Gutachterliche Stellungnahme zur Dammsanierung Schwanenteich in Gießen

Variante I

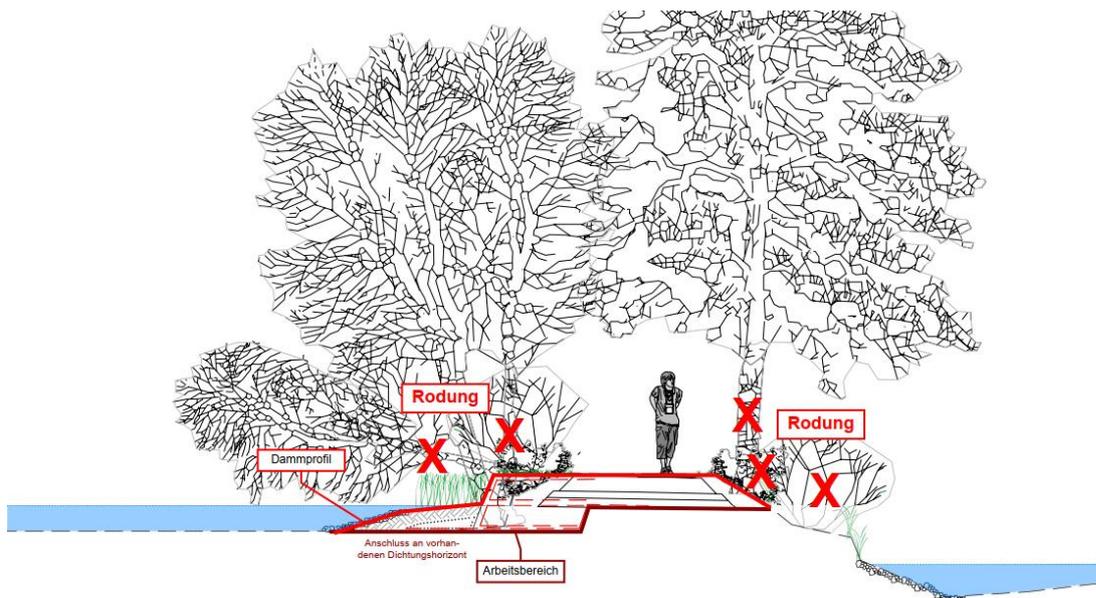
Die Variante stellt die zum Zeitpunkt der Antragslegung (2012) aus ingenieurplanerischer und fachgutachterlicher Sicht und unter Berücksichtigung der Auflagen des Denkmalschutzes beste Lösung dar, da sowohl die geforderte Linienführung des Ufers als auch die Anforderungen hinsichtlich langfristiger Abdichtung des Dammkörpers und der Wegenutzung durch Betriebsfahrzeuge der Stadt Gießen erfüllt werden.

Variante II

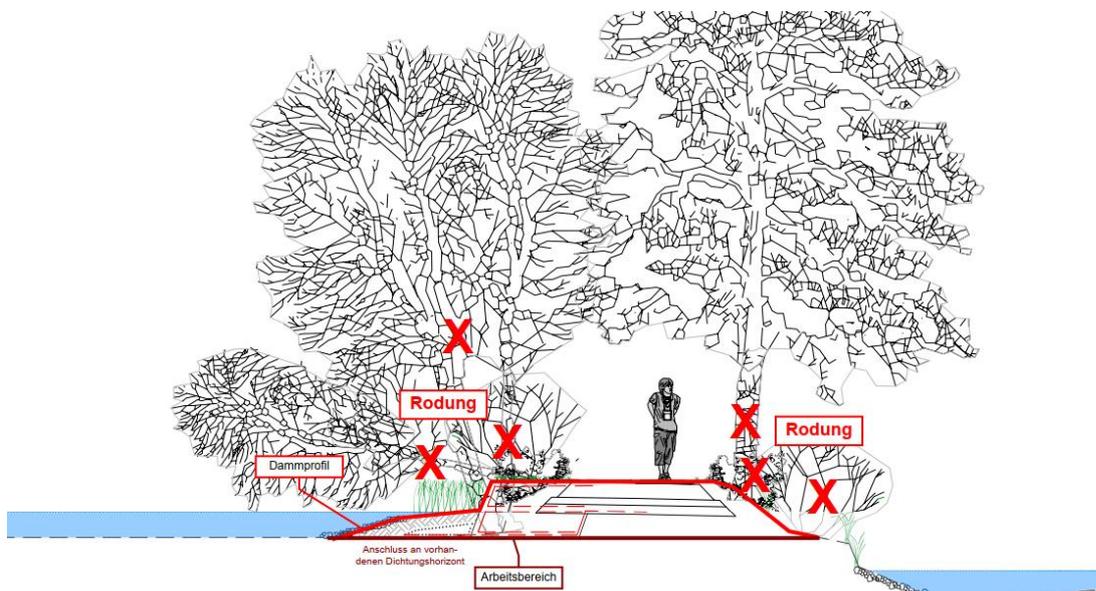
Variante II stellt unserer Einschätzung nach den aus ingenieurplanerischer und fachgutachterlicher Sicht und unter Berücksichtigung der Auflagen des Denkmalschutzes besten Entwurf dar.

Variante III

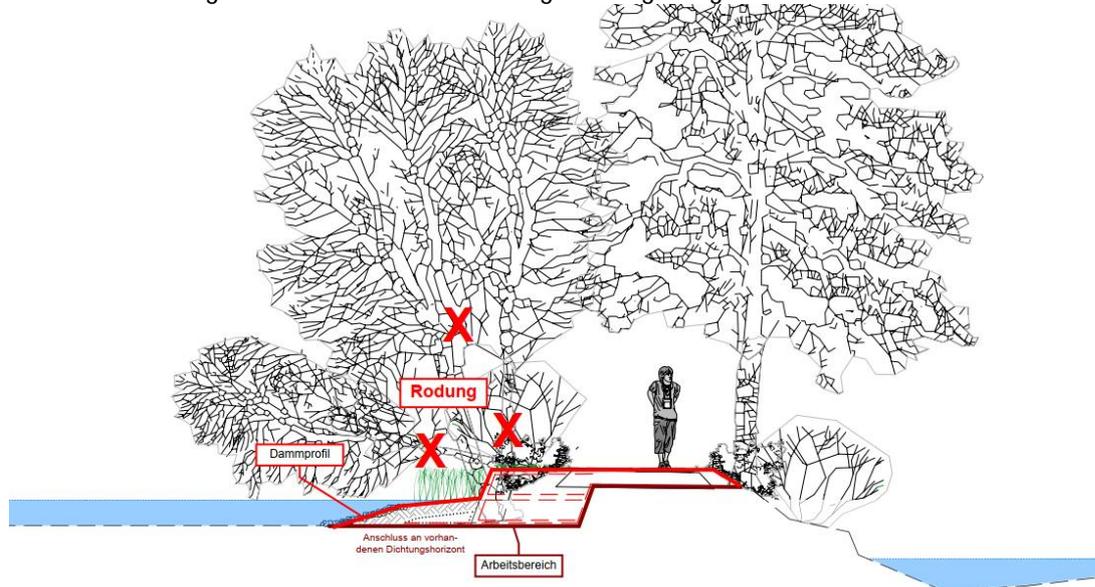
Der Entwurf erfüllt bei vollständiger Rodung des teichseitigen Bewuchses dabei die Anforderungen hinsichtlich Dammdichtung und Ufergestaltung des Denkmalschutzes entsprechend der beiden vorherigen Varianten. Die Wegeertüchtigung wird dabei jedoch anders als bei diesen zur Reduzierung des Eingriffs in die Wurzelbereiche der wiesenseitigen Bewuchses auf den Austausch der oberen Schichten (ca. 30cm) beschränkt. Zur Erhöhung der Standsicherheit des Weges wird unter diesen Schichten flächig ein Geogitter eingebaut. „Um die Verkehrssicherheit dauerhaft zu gewährleisten bzw. das Geogitter nicht zu überlasten, müssen die Einbrüche nachgebessert werden (d.h. öffnen und verfüllen)“, wie ETN in der E-Mail von Herrn Laun vom 14.09.2022 ausführt. Auf eine umfängliche Verfüllung der Hohlräume im Dammkörper und eine fachgerechte Verdichtung des Bodenkörpers wird im Sinne der Schonung der Wurzeln dabei verzichtet, da eine Verfüllung verfahrenstechnisch aufwendig ist und zudem ggf. über den Eingriff in den Wurzelbereich bauschädigend wirkt. Hierdurch werden sich auch zukünftig lokale und uneinheitliche Setzungen im Dammkörper ergeben, sich die Wurzelbereiche ausbreiten und das Risiko von Windwurf erhalten. Es ist zudem nicht ausgeschlossen, dass der Aushub zur Herstellung der geplanten Uferbefestigung auf der Teichseite des Dammes in die Wurzelbereiche der Bäume auf der wiesenseitigen Böschung des Dammes reicht und dort zu Wurzelschädigungen oder umfangreichem Wurzelverlust führt. All dies sind Ereignisse, die einen gegenüber den Vorvarianten

zusätzlich erforderlichen Unterhaltungsaufwand mit sich bringen. Unter Berücksichtigung der gesellschaftlichen Anliegen zum möglichst weitgehenden Erhalt des teichseitigen Bewuchses stellt Variante III im Sinne der Dauerhaftigkeit aus ingenieurfachlicher Sicht eine vertretbare Kompromisslösung gegenüber dem Ersatzneubau von Variante II dar.

Variante IV

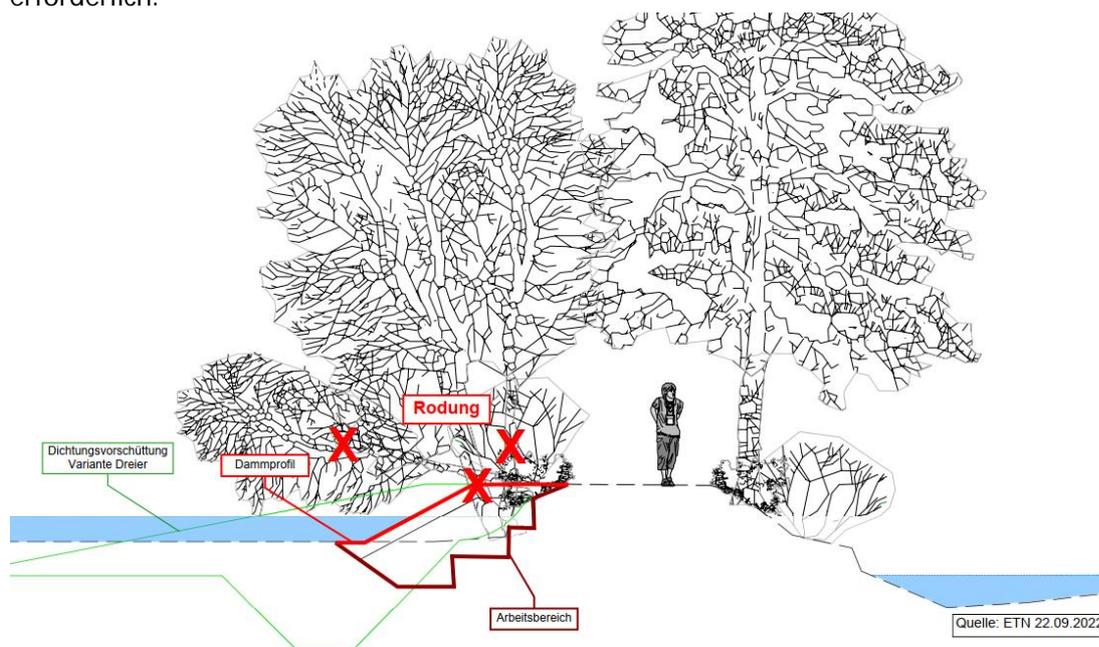
Das Büro ETN bewertet die beschriebene Variante IV mit E-Mail vom 26.09.2022 wie folgt:
„Prinzipiell ist die Dammvorschüttung in der [Variante Dreier Oktober 2022] standsicher ausführbar, jedoch nicht ohne erhöhten bautechnischen Aufwand umsetzbar. Insbesondere muss trotz des entleerten Teiches mit einer umfangreichen Wasserhaltung gerechnet werden, da der Wasserspiegel mind. von ~ NN + 156,7 m auf ~ NN + 155,2 m, d.h. um ca. 1,5 m abgesenkt werden muss Hierdurch ergeben sich erhebliche Fördermengen und Absenkungen (ökologische Auswirkungen müssten geprüft werden). Für den Anschluss der Vorschüttung an den bestehenden Damm muss der Strauchbewuchs an der Dammböschung auf der Teichseite entfernt werden. Des Weiteren ist davon auszugehen, dass vereinzelt Bäume im Zuge der Profilierungsarbeiten entfernt werden müssen (jedoch weitaus weniger wie in der Variante 1a). Zwischen dem bestehenden Damm und der Vorschüttung ist eine Wurzelsperre einzubauen, um zu verhindern, dass die verbleibenden Bäume Wurzeln in der Vorschüttung bilden. Eine Optimierung des Vorschüttungskörpers ist ggf. im Zuge einer Ausführungsplanung bzw. der Standsicherheitsberechnungen möglich (Eingriff/Aushub bis auf NN + 155,2 m ggf. nicht notwendig, ggf. Verzicht auf flachgezogene, teichseitige Böschung). Eine flache Böschung Richtung Schwanenteich könnte ungewollte Nutzungsänderung in diesem Bereich zur Folge haben.“

Auch bewertet das Büro ETN die Nutzung des Dammweges kritisch: „Durch die Sanierung der Hohlräume (Nachverdichtung und Verwendung Vibrationsmeißel) ist davon auszugehen, dass auch intaktes Wurzelwerk geschädigt wird. Des Weiteren muss damit gerechnet werden, dass weitere Setzungen und Einbrüche im Nachgang der Sanierung zu erwarten sind, da weiteres Totmaterial (verrottendes Wurzelwerk) im Damm vorhanden bleibt. Entsprechend kann aus unserer Sicht mit dem beschriebenen Verfahren nur ein Teil der Hohlräume verfüllt bzw. saniert werden. Diese Maßnahme ist nur in Verbindung mit dem Geogitteraufbau zu empfehlen.“

- **Abdichtung:** Der Dichtungskörper ist an die vorhandenen bindigen Horizonte unter dem Damm einzubinden um einer Unterläufigkeit entgegen zu wirken. Diese kann jedoch unter Berücksichtigung der Ergebnisse der Baugrunderkundungen weitaus weniger tief ausgeführt werden.
Die für einen standsicheren und dichten Anschluss an den erbleibenden Dammkörper erforderliche, auch von ETN empfohlene Verzahnung ist im Entwurf nicht vorgesehen. Es sind Setzungen und Rissbildung in der Anschlussfuge zu erwarten.
Der Dichtungskörper ist bei der Variante nicht gegen eine Durchwurzelung geschützt, so dass sich eine Reduzierung der Dichtwirkung durch Wurzeleindring unweigerlich mittelfristig ergeben werden.

- **Andienung:** Die Andienung der Baustelle erfolgt über eine Baustraße, die parallel zur Uferlinie im trockengelegten Teich angeordnet ist. Hiermit ergibt sich die durch ETN beschriebene Aufwand: Zur Herstellung der Baustraße „ist ein Aushub der Teichsohle (Schlick) und ggf. Entsorgung bzw. Zwischenlagerung des Materials sowie der Aufbau einer tragfähigen Arbeitsebene (Grobmaterialschüttung in einer Stärke von ca. 0,5 m, ggf. Geotextil- und Geogittereinlage) erforderlich.“

- **Baugrube:** Die geplanten Baugruben sind hinsichtlich Standsicherheit der Böschungen
- **Arbeitssicherheit:** Sowohl die Tiefe der Baugrube als auch die Böschungsneigungen stellen im Sinne der Arbeitssicherheit eine potenzielle Gefährdung für das Baustellenpersonal dar und sind damit unzulässig.

- Grundwasserabsenkung: Die tiefe Baugrube macht die durch ETN beschriebene Grundwasserabsenkung erforderlich. Deren Auswirkungen auf den Grundwasserhaushalt und das Fließgewässer sowie Gebäude und Verkehrsanlage sind zunächst zu bewerten und Genehmigungen für die Grundwasserabsenkung und eine Einleitung des geförderten Grundwassers in die Wieseck zu erwirken, wie auch die Genehmigungsbehörde mit Stellungnahme vom 21.11.2022 ausführt.

- Verkehrssicherheit: Der Erhalt des Bewuchses auf wieseckseitigen Dammseite und die im Sinne des Wurzelschutzes ausbleibende fachgerechte Verdichtung des Wegeuntergrundes schränken die Belastbarkeit ein und bringen Absenkungen mit sich, die einer langfristigen Verkehrssicherheit entgegenstehen. Das durch ETN empfohlene Geogitter verzögert die Entwicklung wie ausgeführt, kann diese ab nicht grundsätzlich verhindert.

- Gestaltung der Uferlinie: Die Ausbildung einer Böschung weicht maßgeblich von der durch die Denkmalbehörde geforderten Ausführung einer vertikalen und in der Örtlichkeit deutlich wahrnehmbaren Uferlinie ab.

- Bodenbewegungen: Der tiefe Einschnitt in und die flache Anschüttung des vorhandenen Dammes machen gegenüber den Vorvarianten erhebliche zusätzliche Bodenbewegungen einschließlich Zwischenlagerung und Verwertung erforderlich. Diese erzeugen erhebliche Zusatzkosten, die erst nach Bewertung von Bodenqualität und – zusammensetzung qualifiziert erhoben werden können.

- Rodung: Anderes als in den Entwurfsskizzen dargestellt, sind auf der teichseitigen Böschung und am Böschungsfuß sämtliche Bäume und Gehölze vor Umsetzung der Maßnahme zu entfernen, um den vorgeschlagenen Anschluss der neuen Böschung an den Damm einen zu ermöglichen.

- Kosten: Die Kostenaufstellung von Herrn Dreier ist nicht ausreichend transparent, um diese bewerten zu können. Da sie jedoch maßgebliche Aspekte wie Herstellung der Baustraße, Verwertung von Bodenmaterial und den Aufwand in Zusammenhang mit der Wasserhaltung nicht berücksichtigt, ist davon auszugehen, dass sie keine Vergünstigung gegenüber den Vorvarianten darstellt. Vielmehr ist von einer Kostensteigerung auszugehen, die im Rahmen einer qualifizierten Massen- und Kostenaufstellung zu wäre.

Aufgrund dieser Aspekte ist Variante „Dreier September2022“ für eine Umsetzung nicht zu empfehlen.

Variante V

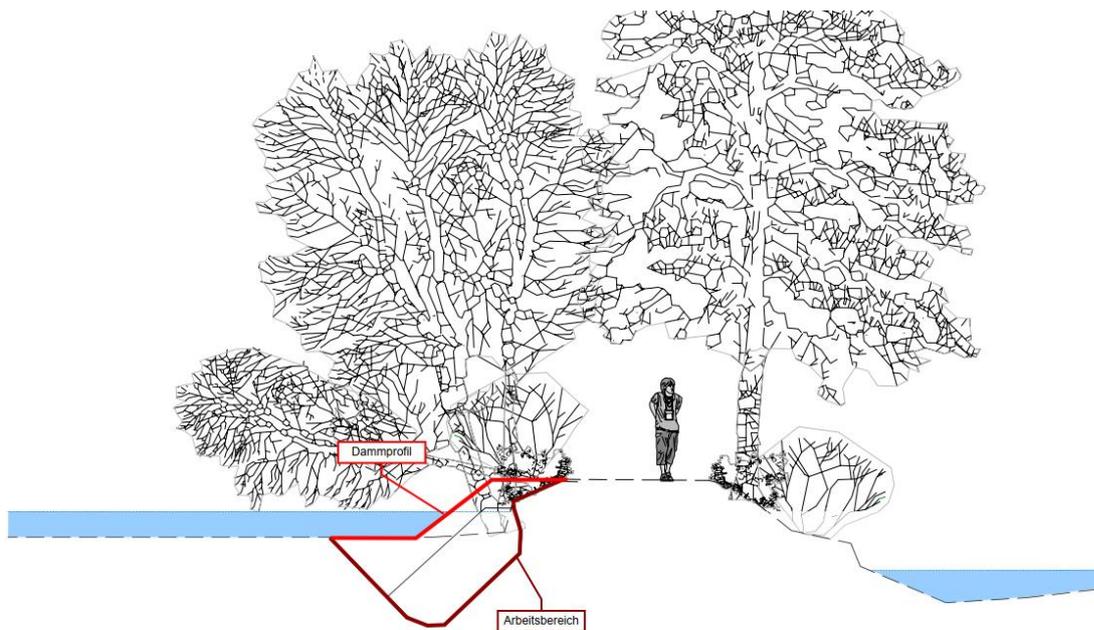
Das Büro ETN bewertet die beschriebene Variante IV mit E-Mail vom 09.11.2022 wie folgt:
 „Die wesentlichsten Unterschiede [zum zu Variante IV beschriebenen ETN-Entwurf] liegen, wie bereits bei der „Variante Dreier September 2022“, in der fehlenden Dammverzahnung und der tiefer ausgeführten Dichtungsschüttung. Ebenfalls wie bereits bei „Variante Dreier September 2022“ werden die Eingriffe in den bestehenden Damm und den Bewuchs auf ein Minimum reduziert, jedoch umfangreiche Eingriffe in den Teichbereich erforderlich. Gegenüber den bisherigen Varianten ist eine deutlich steilere Baugrubenböschung am Bestandsdamm (Bauzustände) erforderlich. ... Die Dammvorschüttung in der „Variante Dreier 2022“ ist nicht ohne erhöhten bautechnischen Aufwand ausführbar. Die Standsicherheit der Bauzustände (steile, tiefe Baugrubenböschung am Bestandsdamm) muss geprüft werden (ggf. Zusatzmaßnahmen erforderlich).“

Mit E-Mail vom 21.11.2022 wies die Genehmigungsbehörde explizit auf folgende wasserwirtschaftliche und wasserrechtliche Aspekte für eine Umsetzung der Variante V hin:
 Wassermengen und Wasserableitung aus der Grundwasserabsenkung unter Berücksichtigung der stofflichen Komponente (Belastungen),
 Auswirkungen auf das Fließgewässer „Wieseck“ bei Grundwasserabsenkung bis unter Sohlenniveau,
 Auswirkungen für angrenzende Nutzungen (Bebauung, Vegetation) in Abhängigkeit des noch zu ermittelnden „Absenkungstrichters“ (ggf. Beweissicherungsverfahren erforderlich / zweckmäßig).

Abgesehen davon, dass für Variante V der Umfang der Bodenbewegungen geringer ausfällt, sind die für Variante IV beschriebenen Aspekte auch für die Bewertung von Variante V maßgebend, so dass auch „Dreier Oktober 2022“ aus unserer Sicht für eine Umsetzung nicht zu empfehlen ist.

Variante VI

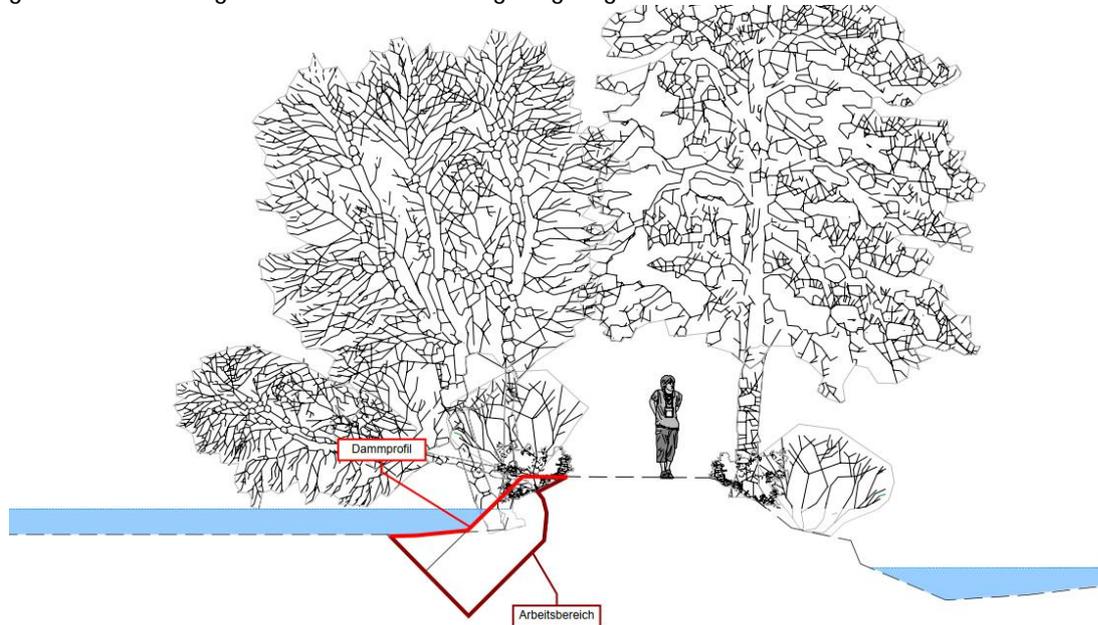
Die ergänzenden und konkretisierten Angaben zu Variante VI heben die zu Variante V geäußerten Bedenken nicht auf, so dass unsere Einschätzung nach auch diese grundsätzlich nicht zu empfehlen ist.

Variante VII

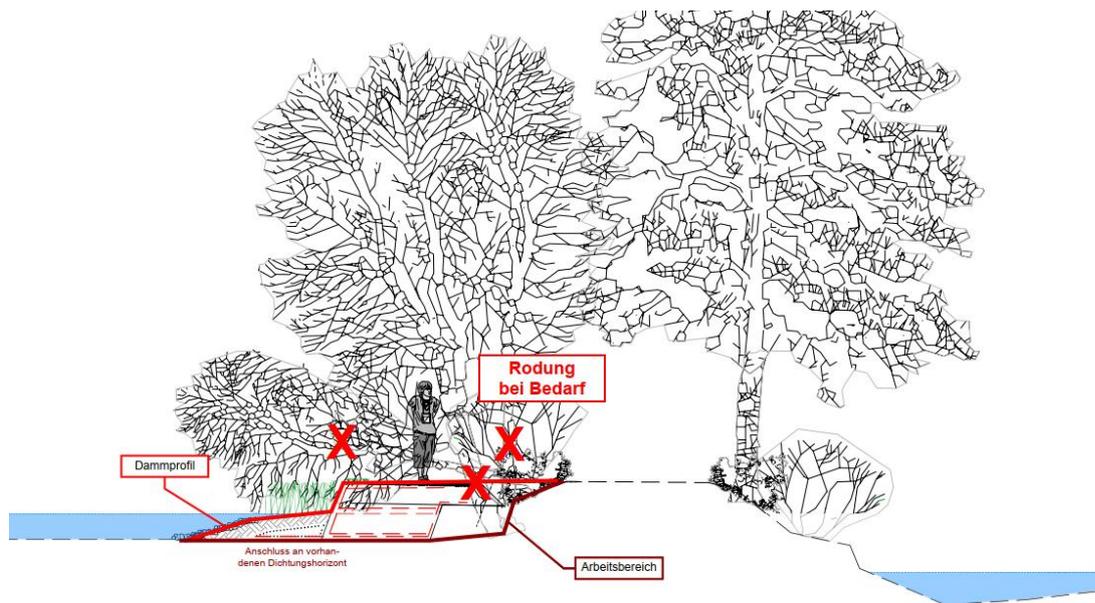
Variante VII kommt dem Bestreben entgegen, den Bewuchs auf dem Damm n.M. zu erhalten. So werden Bäume und sonstige Gehölze auf der wieseck-zugewandten Seite vollständig und auf der teich-zugewandten Seite zu einem geringen Teil erhalten bleiben können. Gleichzeitig wird den Auflagen des Denkmalschutzes hinsichtlich einer gradlinigen und nahezu vertikalen Ufereinfassung Rechnung getragen. Der vorhandene Dammkörper ist auch für diese Variante Pflege und Unterhaltung zu unterziehen, da er weiterhin als stützendes Element für die teichseitige Anschüttung wirkt. So ist beispielhaft Materialverlust am Dammkörper durch Beheben von Erosionsschäden und Auswirkungen eines Windwurfs oder durch Ausgleich von Setzungen zu vermeiden.
